敦賀発電所2号炉
ボーリング柱状図の記事欄に係るご指摘への回答
補足説明資料4
破砕部の見直しについて

令和2年6月4日
日本原子力発電株式会社

目次(補足説明資料4)

柱状図における「変質部から破砕部への変更」の記載とその性状(H20-①-1孔 深度 23.62～24.62m)

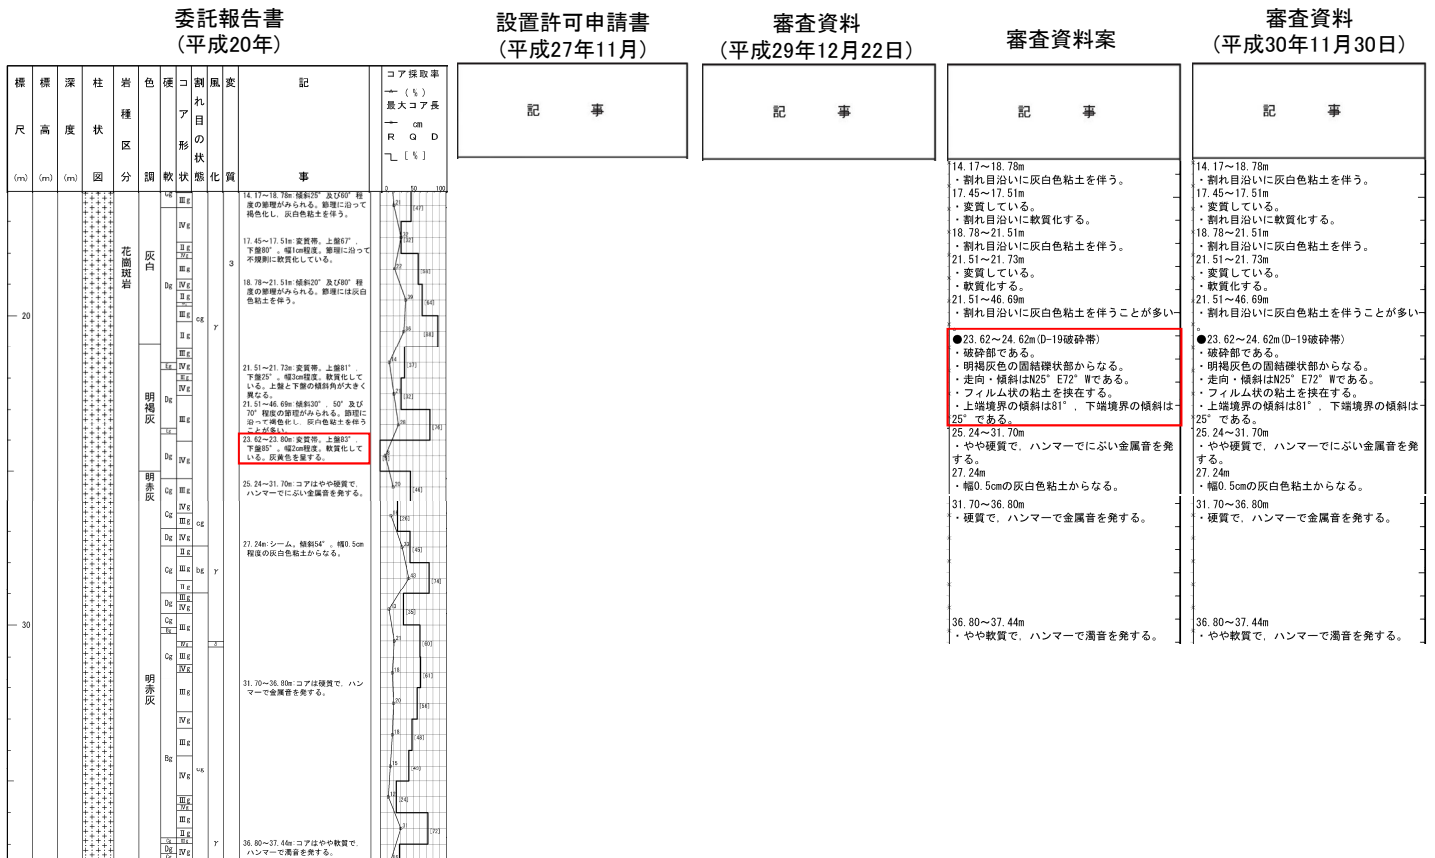
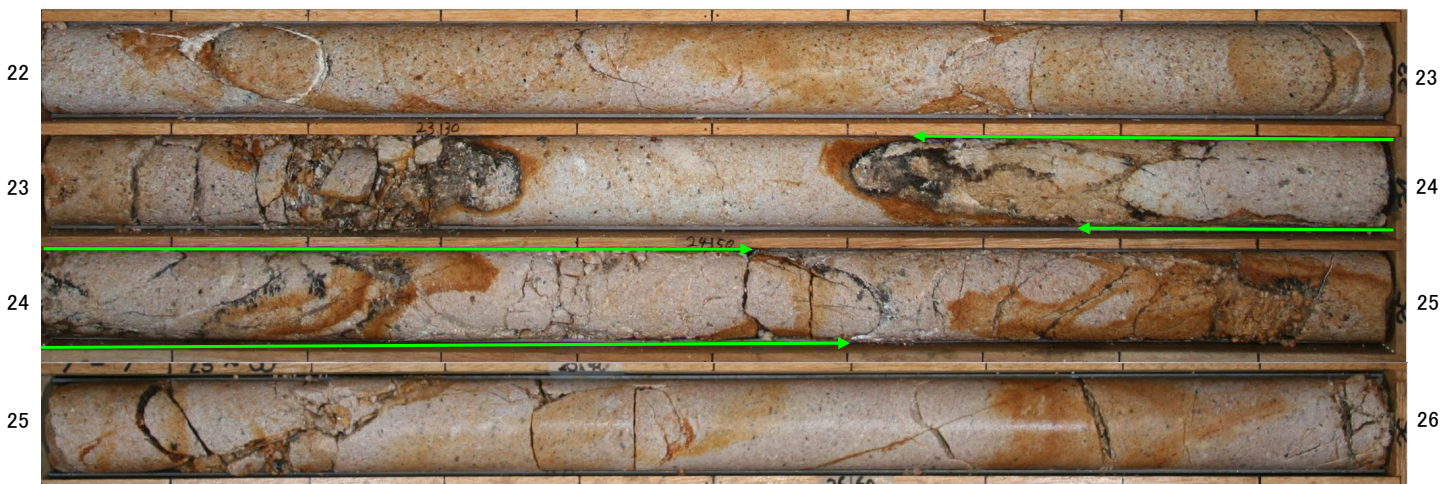
・上端面に縞状構造が認められ、それに沿って原岩組織が不明瞭な部分が分布することから、破砕部として認定した。同系統の割れ目が認められ割れ目沿いに粘土細脈を挟む範囲を破砕部とした。原岩組織が残留しており、直線的・連続的な粘土状部の分布が認められないことから、カタクレーサイトであると判断した。

委託報告書 (平成20年)	設置許可申請書 (平成27年11月)	審査資料 (平成29年12月22日)	審査資料案	審査資料 (平成30年11月30日)
23.62～23.80m 変質帯、上盤83°、下盤85°、幅2cm程度、軟質化している。灰黄色を呈する。	掲載なし	掲載なし	<p>●23.62～24.62m (D-19破砕帯)</p> <ul style="list-style-type: none"> ・破砕部である。 ・明褐色色の固結礫状部からなる。 ・走向・傾斜はN25° E72° Wである。 ・フィルム状の粘土を挟む。 ・上端境界の傾斜は81°、下端境界の傾斜は25°である。 	<p>●23.62～24.62m (D-19破砕帯)</p> <ul style="list-style-type: none"> ・破砕部である。 ・明褐色色の固結礫状部からなる。 ・走向・傾斜はN25° E72° Wである。 ・フィルム状の粘土を挟む。 ・上端境界の傾斜は81°、下端境界の傾斜は25°である。

柱状図における「変質部から破碎部への変更」の記載とその性状(H20-①-3孔 深度 65.14～ 65.89m)

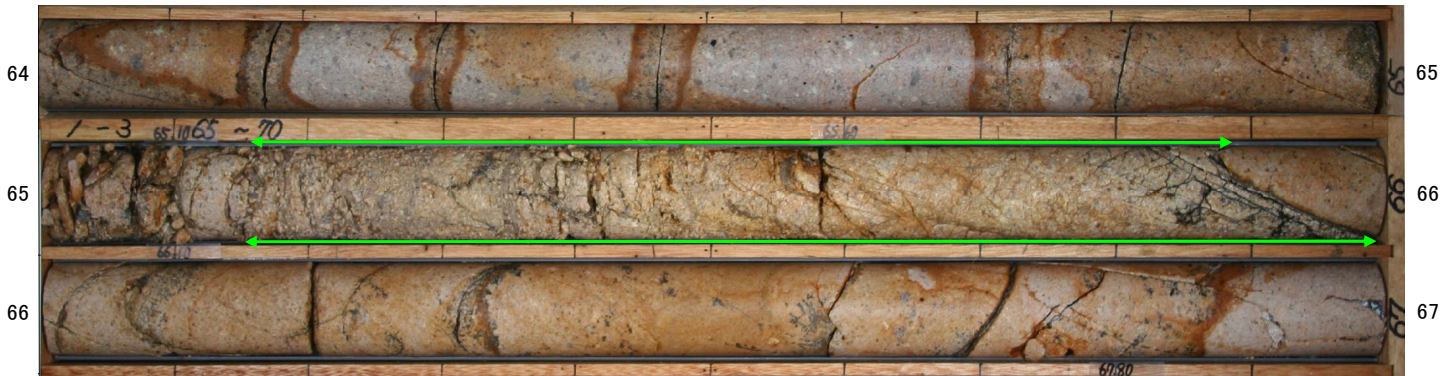
・同系統の割れ目が複数認められ、それに沿って原岩組織が不明瞭な部分が分布することから、破碎部として認定した。原岩組織が残留しており、直線的・連続的な粘土状部の分布が認められないことから、カタクレーサイトであると判断した。

委託報告書 (平成20年)	設置許可申請書 (平成27年11月)	審査資料 (平成29年12月22日)	審査資料案	審査資料 (平成30年11月30日)
65.14～65.89m 変質部、上盤20°、下盤45°、幅27cm程度。土砂状を呈するが、原岩組織は認められる。	掲載なし	掲載なし	●65.14～65.89m(D-19破碎部) ・破碎部である。 ・淡黄色の固結塊部からなる。 ・走向・傾斜はN49° E71° Nである。 ・幅12mmの粘土を挟在する。 ・上端境界の傾斜は20°、下端境界の傾斜は45°である。	●65.14～65.89m(D-19破碎部) ・破碎部である。 ・淡黄色の固結塊部からなる。 ・走向・傾斜はN49° E71° Nである。 ・幅12mmの粘土を挟在する。 ・上端境界の傾斜は20°、下端境界の傾斜は45°である。

柱状図における「変質部から破砕部への変更」の記載とその性状 (H20-①-4孔 深度 12.25～ 12.26m)

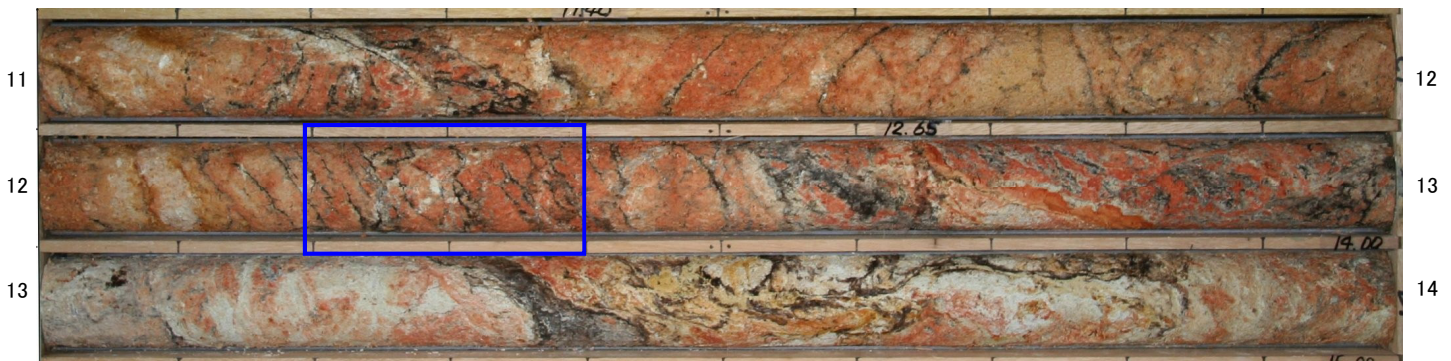
・同系統の割れ目に変位を与えるシャープな面に、細粒化した部分が伴うことから、破砕部として認定した。直線的・連続的な粘土状部の分布が認められないことから、カタクレーサイトであると判断した。

委託報告書 (平成20年)	設置許可申請書 (平成27年11月)	審査資料 (平成29年12月22日)	審査資料案	審査資料 (平成30年11月30日)
記載なし	掲載なし	掲載なし	●12.25～12.26m(f-①-2-2破砕帯) 破砕部である。灰白色の固結礫状部からなる。フィルム状の粘土を挟む。境界の傾斜は40°である。	●12.25～12.26m(f-①-2-2破砕帯) 破砕部である。灰白色の固結礫状部からなる。フィルム状の粘土を挟む。境界の傾斜は40°である。

柱状図における「変質部から破砕部への変更」の記載とその性状 (H20-①-4孔 深度 31.63～ 31.87m)

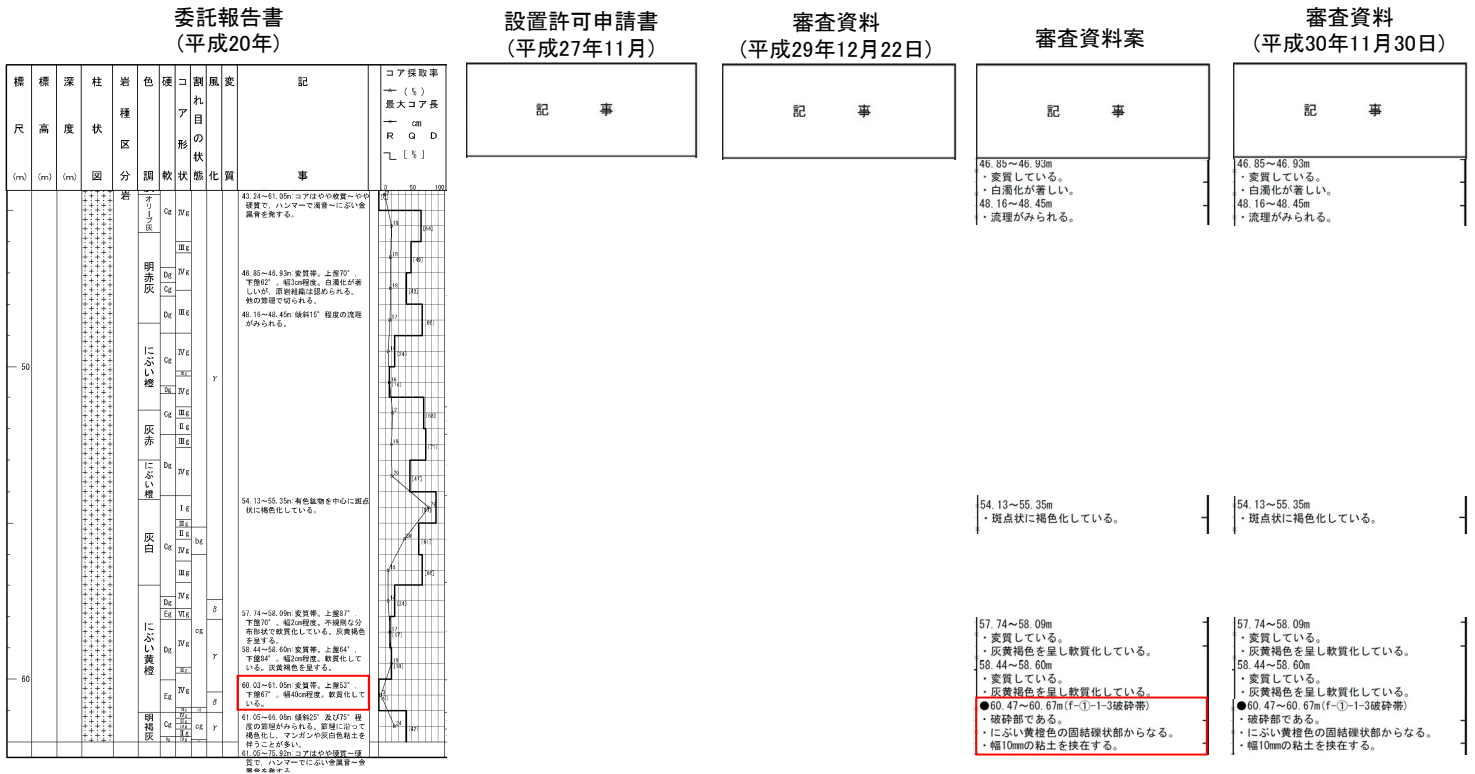
・礫状部に粒径の違いによる縞状構造が認められることから、機械割れにより性状が不明瞭な部分を含め破砕部として認定した。原岩組織が残留しており、直線的・連続的な粘土状部の分布が認められないことから、カタクレーサイトであると判断した。

委託報告書 (平成20年)	設置許可申請書 (平成27年11月)	審査資料 (平成29年12月22日)	審査資料案	審査資料 (平成30年11月30日)
記載なし	掲載なし	掲載なし	<ul style="list-style-type: none"> ●31.63～31.87m (F-①-3-5破砕帯) ・破砕部である。 ・淡褐色の固結礫状部からなる。 ・走向・傾斜はN6° E55° Wである。 	<ul style="list-style-type: none"> ●31.63～31.87m (F-①-3-5破砕帯) ・破砕部である。 ・淡褐色の固結礫状部からなる。 ・走向・傾斜はN6° E55° Wである。

柱状図における「変質部から破碎部への変更」の記載とその性状 (H20-①-4孔 深度 60.47～ 60.67m)

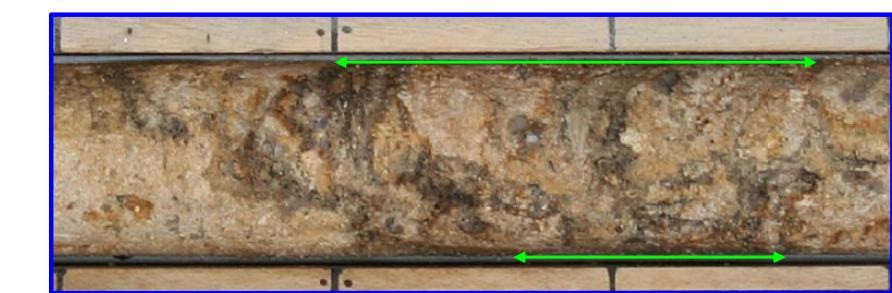
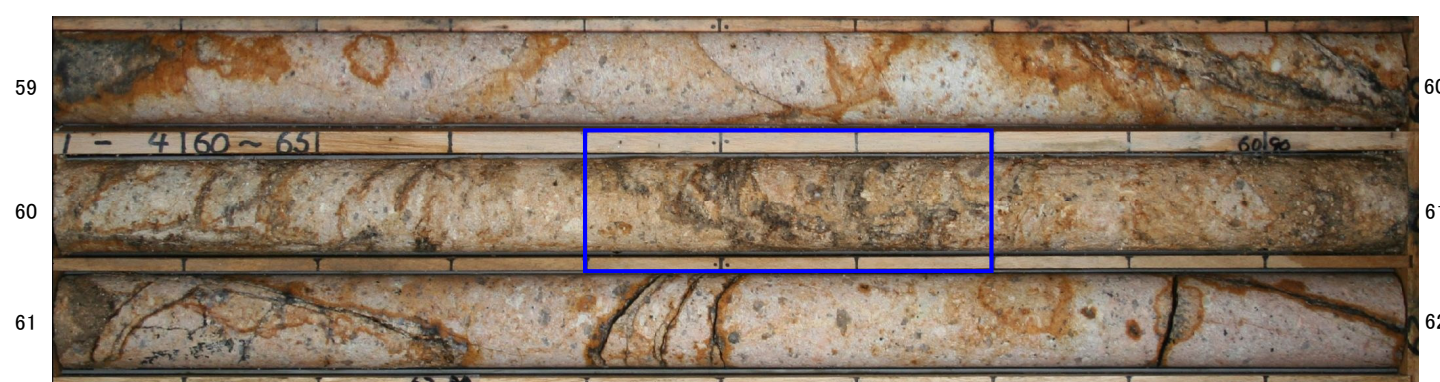
・同系統の割れ目が複数認められ、それに沿って原岩組織が不明瞭な部分が分布することから、同系統の割れ目が認められる範囲を砕部として認定した。直線的・連続的な粘土土部の分布が認められないことから、カタクレーサイトであると判断した。

委託報告書 (平成20年)	設置許可申請書 (平成27年11月)	審査資料 (平成29年12月22日)	審査資料案 (平成30年11月30日)
60.03～61.05m: 変質帯。上盤53°、下盤67°。幅40cm程度。軟質化している。	掲載なし	掲載なし	●60.47～60.67m (f-①-1-3破碎帯) ・破碎部である。 ・にふい黄褐色の固結礫状部からなる。 ・幅10mmの粘土を挟む。

柱状図における「変質部から破碎部への変更」の記載とその性状(H20-①-6孔 深度 14.78~ 15.13m)

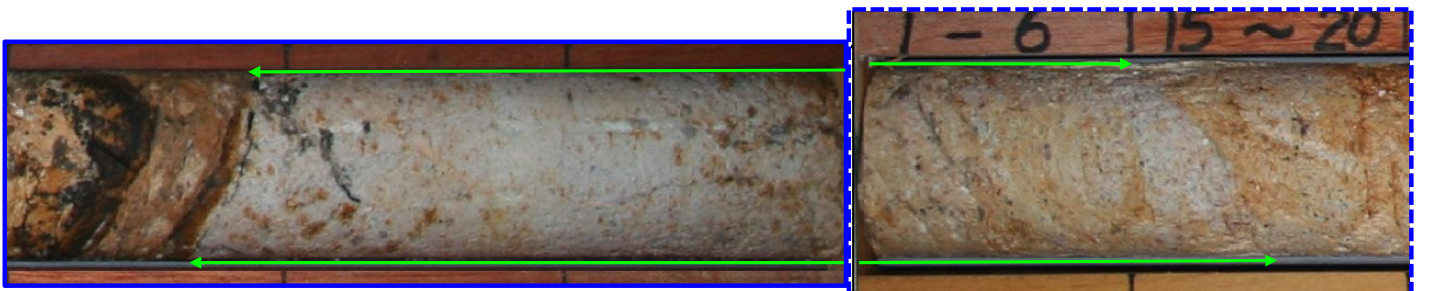
・原岩組織が不明瞭となる区間において、縞状構造が認められることから、破碎部として認定した。原岩組織が残留しており、直線の・連続的な粘土状部の分布が認められないことから、カタクレーサイトであると判断した。

委託報告書 (平成20年)	設置許可申請書 (平成27年11月)	審査資料 (平成29年12月22日)	審査資料案	審査資料 (平成30年11月30日)
14.97~15.91m: 変質部。上盤不明瞭、下盤不明瞭、幅54cm程度、軟質化している。一部に灰白色粘土が網目状に分布する。境界は漸移的である。	掲載なし	掲載なし	●14.78~15.13m ・破碎部である。 ・灰白色の固結粘土状部からなる。 ・走向・傾斜はN81° W65° Sである。	●14.78~15.13m ・破碎部である。 ・灰白色の固結粘土状部からなる。 ・走向・傾斜はN81° W65° Sである。

柱状図における「変質部から破碎部への変更」の記載とその性状(H20-④-2孔 深度 14.63~ 14.66m)

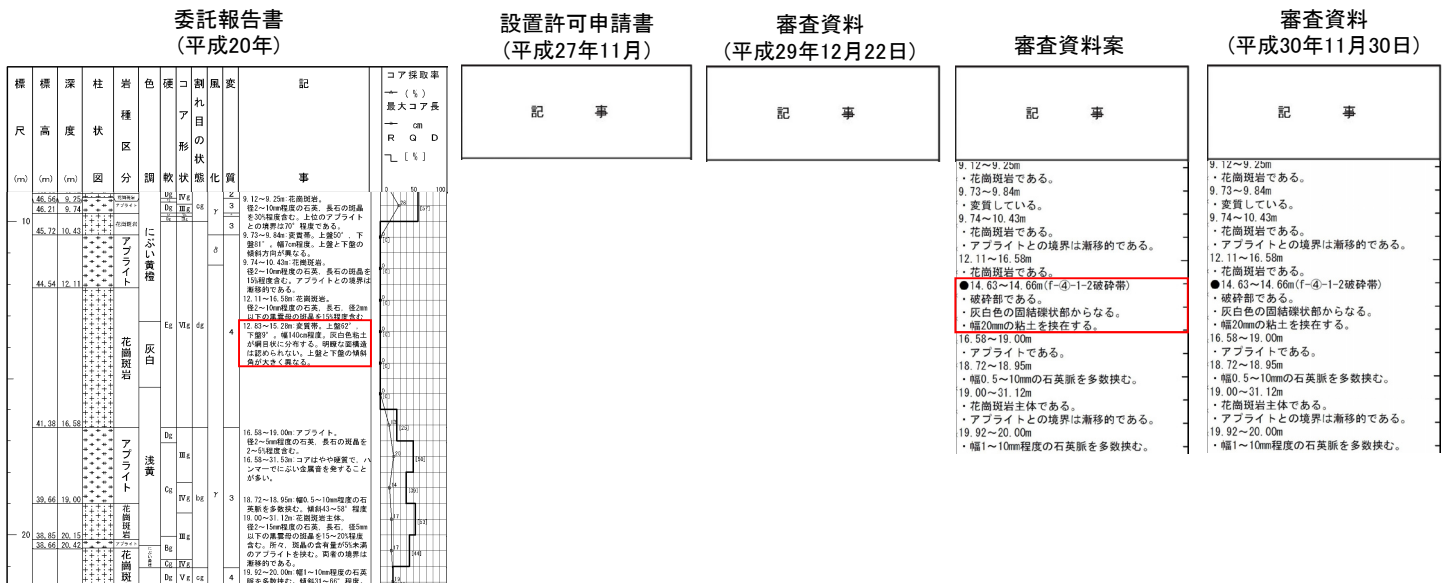
・色調の異なる縞状構造が認められることから、破碎部として認定した。直線的・連続的な粘土状部の分布が認められないことから、カタクレーサイトであると判断した。

柱状図における「変質部から破砕部への変更」の記載とその性状(H20-④-2孔 深度 74.45～74.50m)

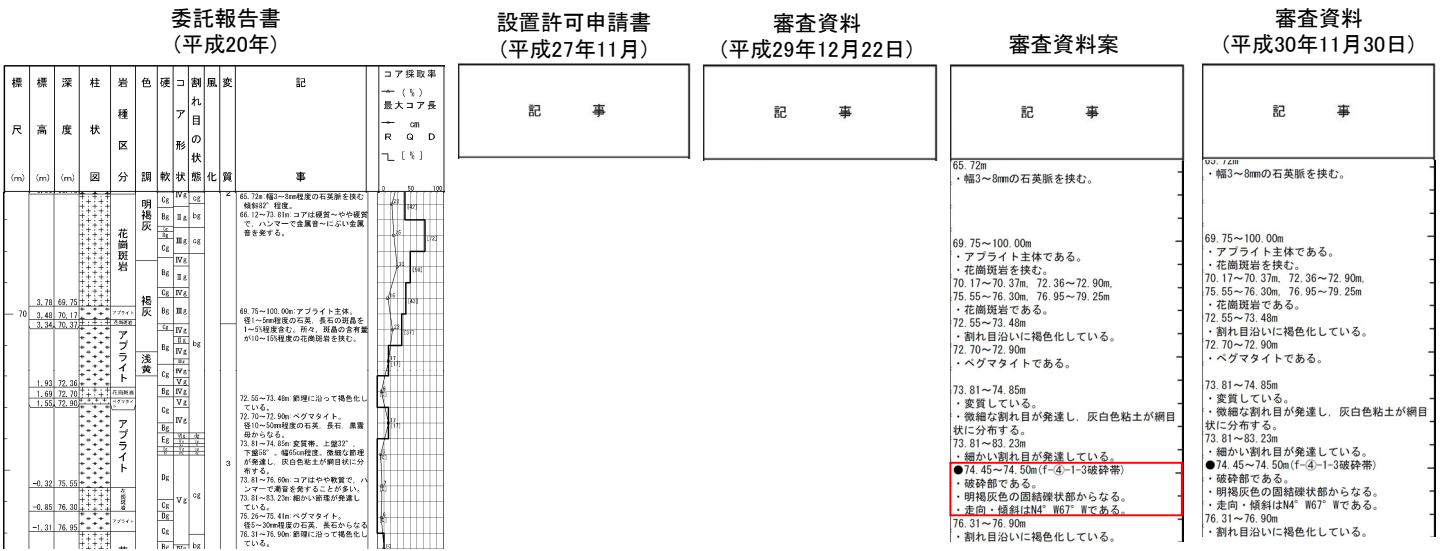
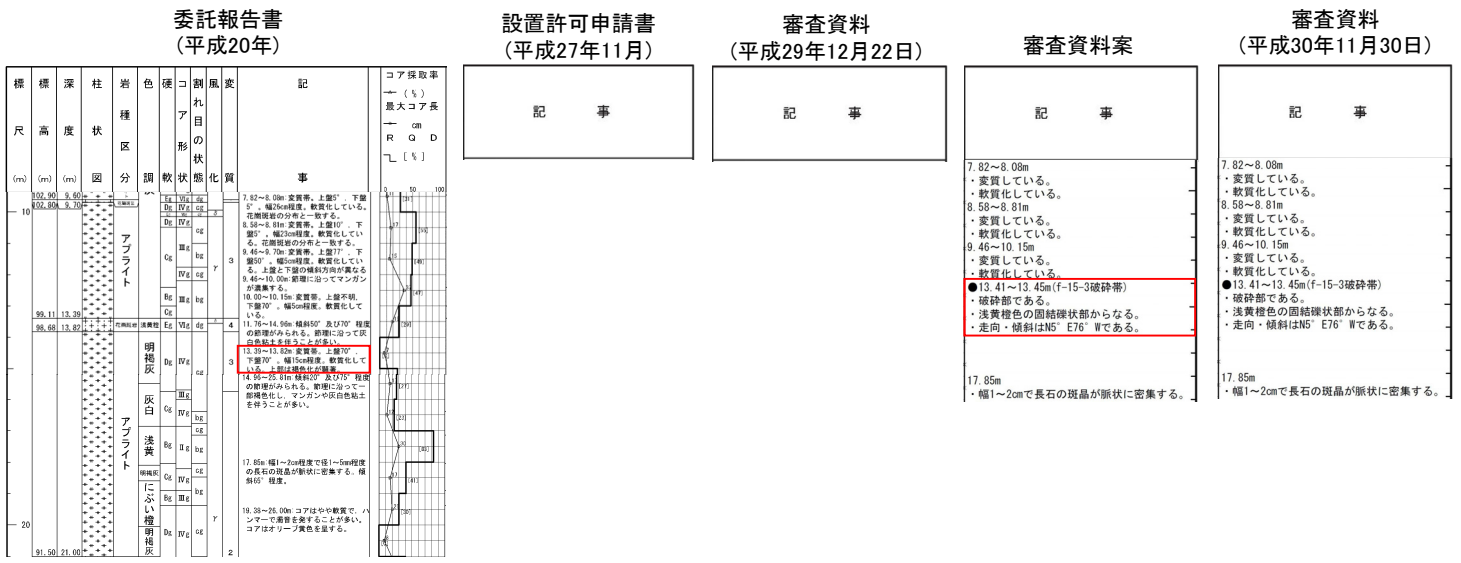
・礫状部に粒径の違いによる縞状構造が認められることや、粒子の定向配列が認められることから、破砕部として認定した。直線的・連続的な粘土状部の分布が認められないことから、カタクレーサイトであると判断した。

委託報告書 (平成20年)	設置許可申請書 (平成27年11月)	審査資料 (平成29年12月22日)	審査資料案	審査資料 (平成30年11月30日)
記載なし	掲載なし	掲載なし	●74.45~74.50m (F-④-1-3破砕帯) ・破砕部である。 ・明褐灰色の固結礫状部からなる。 ・走向・傾斜はN4° W67° Wである。	●74.45~74.50m (F-④-1-3破砕帯) ・破砕部である。 ・明褐灰色の固結礫状部からなる。 ・走向・傾斜はN4° W67° Wである。

柱状図における「変質部から破砕部への変更」の記載とその性状 (H20-④-3孔 深度 13.41~13.45m)

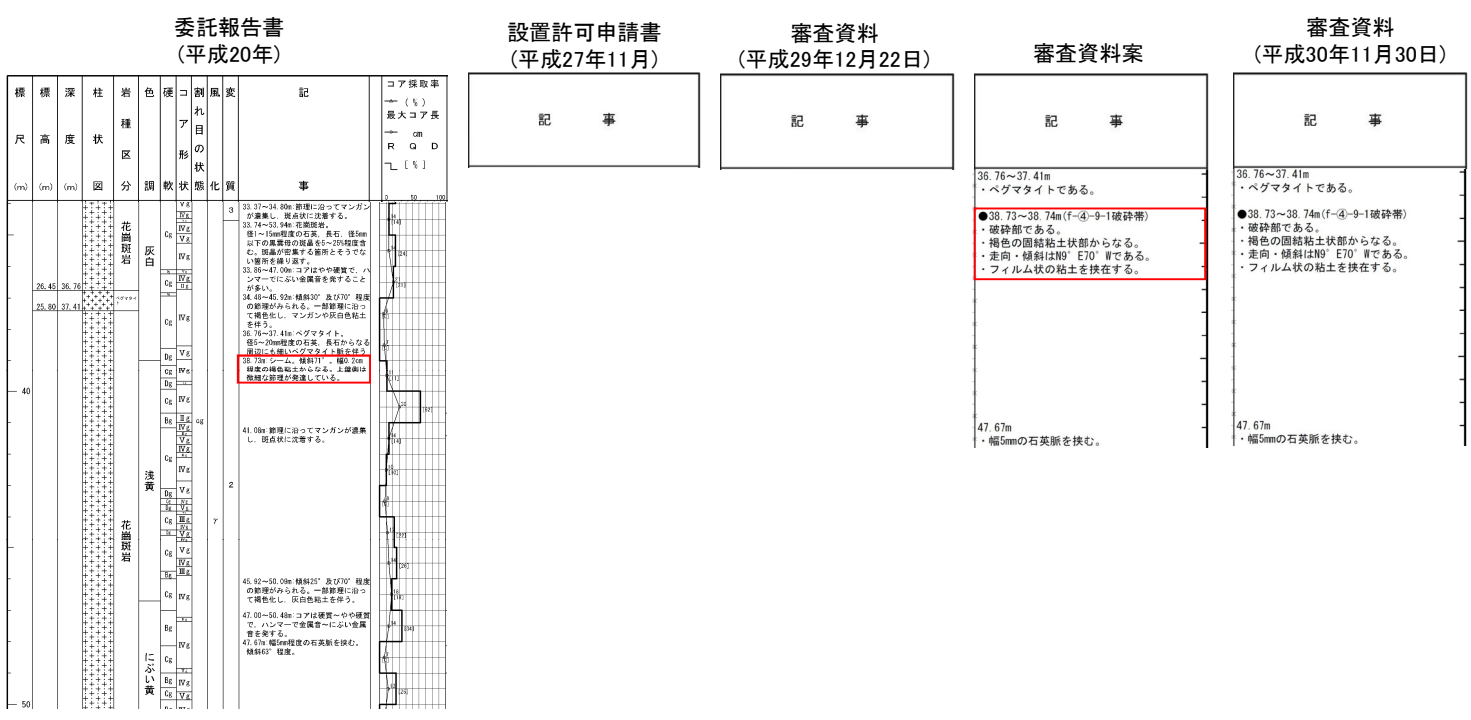
・同系統の割れ目が複数認められ、それに沿って原岩組織が不明瞭な部分が分布することから、機械割れにより性状が不明瞭な部分を含め破砕部として認定した。直線的・連続的な粘土状部の分布が認められないことから、カタクレーサイトであると判断した。

委託報告書 (平成20年)	設置許可申請書 (平成27年11月)	審査資料 (平成29年12月22日)	審査資料案 (平成30年11月30日)
13.39~13.82m: 変質帯、上盤70°、下盤70°、幅15cm程度。軟質化している。上部は褐色化が顕著。	掲載なし	掲載なし	●13.41~13.45m (f-15-3破砕帯) ・破砕部である。 ・淡黄褐色の固結礫状部からなる。 ・走向・傾斜はN5° E76° Wである。

柱状図における「変質部から破砕部への変更」の記載とその性状(H20-④-5孔 深度 38.73~ 38.74m)

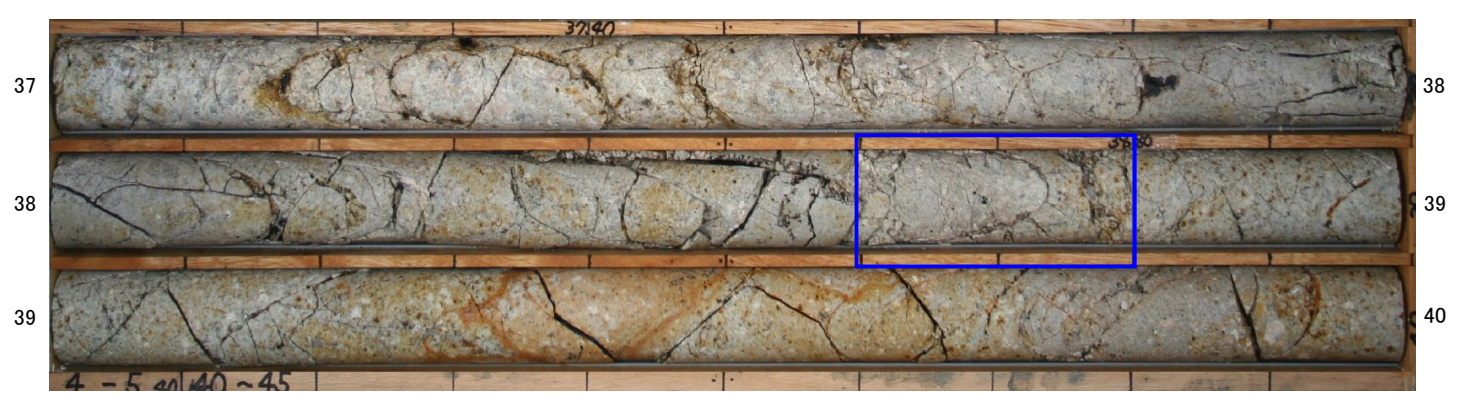
・粘土状部に沿って、原岩組織が不明瞭となる部分が分布していることから、破砕部として認定した。直線的・連続的な粘土状部の分布が認められないことから、カタクレーサイトであると判断した。

委託報告書 (平成20年)	設置許可申請書 (平成27年11月)	審査資料 (平成29年12月22日)	審査資料案	審査資料 (平成30年11月30日)
38.73m: シーム。傾斜71°。幅0.2cm程度の褐色粘土からなる。上壁側は微細な節理が発達している。	掲載なし	掲載なし	●38.73~38.74m (f-④-9-1破砕帯) ・破砕部である。 ・褐色の固結粘土状部からなる。 ・走向・傾斜はN9° E70° Wである。 ・フィルム状の粘土を挟在する。	●38.73~38.74m (f-④-9-1破砕帯) ・破砕部である。 ・褐色の固結粘土状部からなる。 ・走向・傾斜はN9° E70° Wである。 ・フィルム状の粘土を挟在する。
